Faites ce que je dis, ne dites pas ce que je fais: le mauvais exemple
de l'Etat au barrage de Pont-et-Massène (21)

A l'occasion des travaux de vidange, de confortement et d'adaptation aux hypothèses de crues exceptionnelles, une enquête publique est menée.

L'association [Hydrauxois](#) émet les 3 observations suivantes.

projet d'évolution de l'évacuateur de crue du barrage, vu de l'aval, ©VNF.

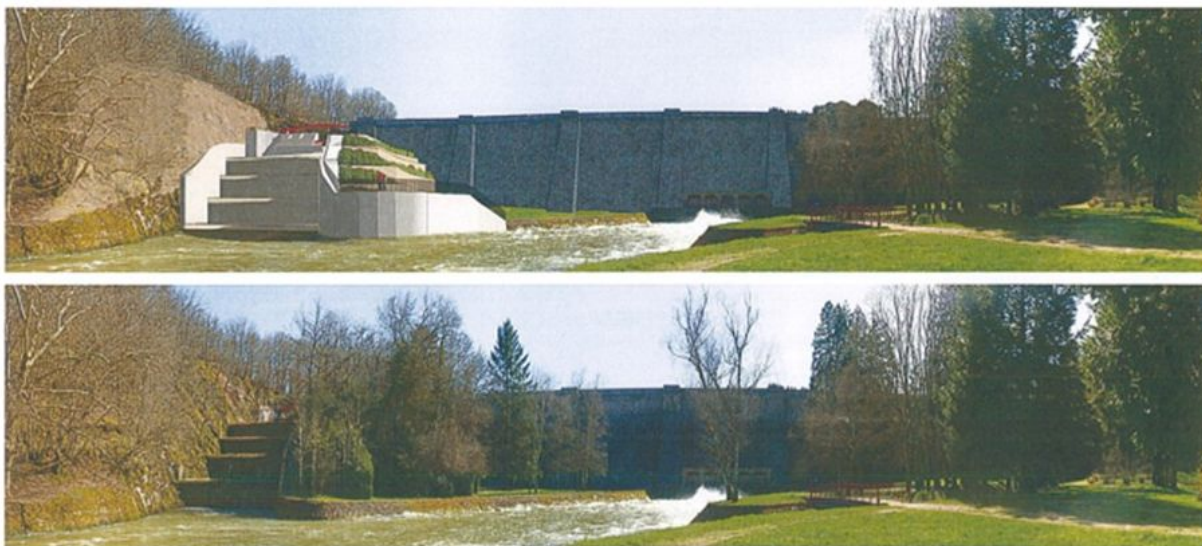
1) nous mettons en garde contre toute dégradation de l'Armançon aval par **relargages intempestifs des sédiments** lors des travaux et nous souhaitons que des **contrôles de turbidité (mesure de matières en suspension)** soient régulièrement effectués par les services instructeurs de police et surveillance de l'eau. Par exemple, mise en place d'une station de mesure automatique haute fréquence à l'aval du barrage.

2) nous regrettons que le maître d'ouvrage (VNF) ne profite pas des travaux pour installer une **unité de production énergétique**. Le potentiel hydroélectrique du barrage est de l'ordre de 200 kW en puissance, 1.000.000 kWh en productible, soit l'équivalent consommation de 200 foyers. Le temps de retour sur investissement serait très court, l'énergie produite aurait un très bas taux carbone, l'impact sur les milieux ne serait pas aggravé par rapport à la situation actuelle. **En pleine transition énergétique, la non-installation d'une centrale hydroélectrique nous paraît en conséquence un choix anti-économique et anti-écologique.**

3) nous regrettons que le maître d'ouvrage (VNF) ne profite pas des travaux pour assurer la **continuité écologique (franchissement piscicole)** au droit du barrage de Pont-et-Massène. Celui-ci constitue le plus important obstacle au franchissement de tout le bassin versant de l'Armançon, empêchant notamment toute circulation des cyprinidés rhéophiles et des anguilles vers la tête de bassin. Nous ne comprenons pas que l'État exige d'aménager des moulins modestes et souvent franchissables, alors qu'il ne montre pas l'exemple sur les barrages dont il est gestionnaire.
